**ADEGUAMENTO DELLA COMPONENTE GEOLOGICA DEL PGT  
AL PIANO DI GESTIONE DEL RISCHIO ALLUVIONI (PGRA)  
E AD ULTERIORI CONDIZIONI DI RISCHIO DI LIVELLO LOCALE.**

**VERIFICA DI ASSOGETTABILITÀ ALLA  
VALUTAZIONE AMBIENTALE STRATEGICA (VAS)**

**Relazione Propedeutica  
all'Espressione del Provvedimento di Verifica**

**Verifica di Assoggettabilità a VAS della Variante Idrogeologica al PGT.  
Osservazioni.**

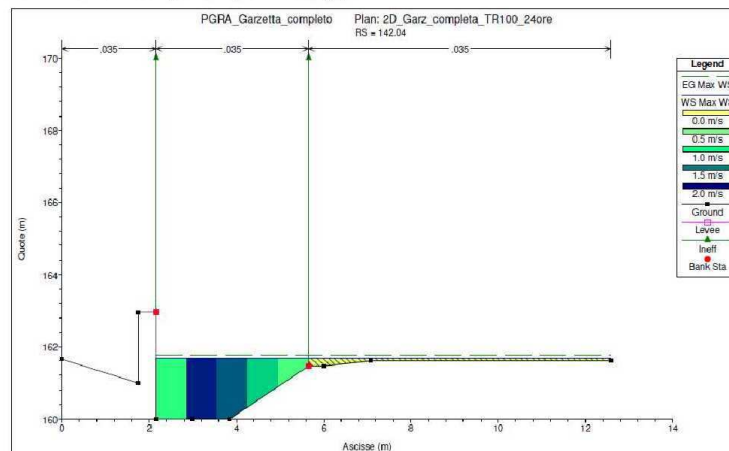
E' per tale motivo che, molti software di calcolo adottano per la connessione fra la sponda del corso d'acqua e l'attigua area di allagamento un'accurata discretizzazione tramite connessioni cella-cella; la modellazione ottenuta dal codice di calcolo HEC-RAS ha invece previsto l'inserimento di elementi laterali (lateral structure) a cui va assegnata una propria geometria e un apposito coefficiente di deflusso da cui dipende l'effettivo funzionamento idraulico relativo al sormonto arginale.

Stando a quanto riferito nella Relazione Idrologico-Idraulica, va segnalata in merito a quest'ultimo aspetto, un'incongruenza per l'aver assegnato il medesimo valore del coefficiente di deflusso a due elementi sormontabili distinti:

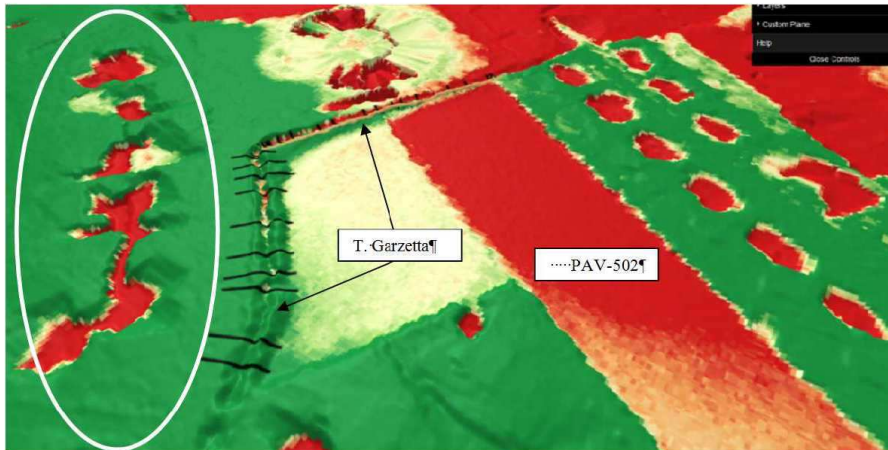
Un'ulteriore verifica è stata svolta confrontando i dati spazio-altimetrici restituiti dal rilievo LiDAR. Con riferimento all'immagine che segue, si può innanzitutto intuire la "grossolana" rappresentazione degli edifici, presenti lungo via Val Giudicarie.

Il colore rosso evidenzia le superfici più depresse rispetto a quelle rappresentate con il colore verde, mentre ricomprese all'interno dell'ellisse di colore bianco dovrebbero essere rappresentati gli edifici pluripiano presenti lungo via Val Giudicarie, evidentemente non correttamente rilevati dal

### Grado di accuratezza del modello e rappresentazione dei risultati

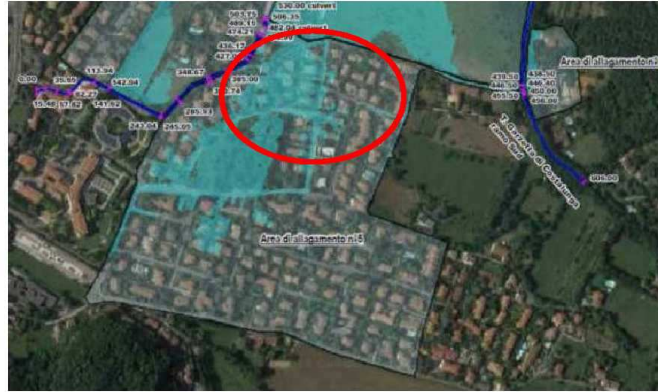
Il dettaglio di rappresentazione dei deflussi all'interno delle aree urbane non appare congruente con l'ingombro delle abitazioni. Parte dei deflussi "sormontano" edifici o elementi chiaramente non sormontabili. Immagine estratta dall'elaborato VI-ALall04I-01a-Relazione idrologica e idraulica.

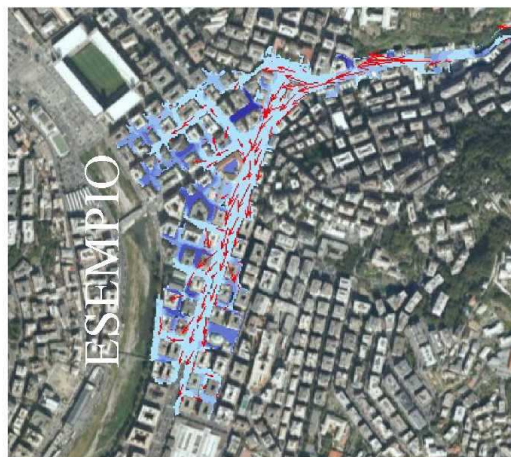
Nel seguito si riporta invece a titolo di esempio una rappresentazione dei deflussi in ambito urbano altamente antropizzato, dove la geometria e l'ingombro degli edifici è stata correttamente implementata nel modello di calcolo.
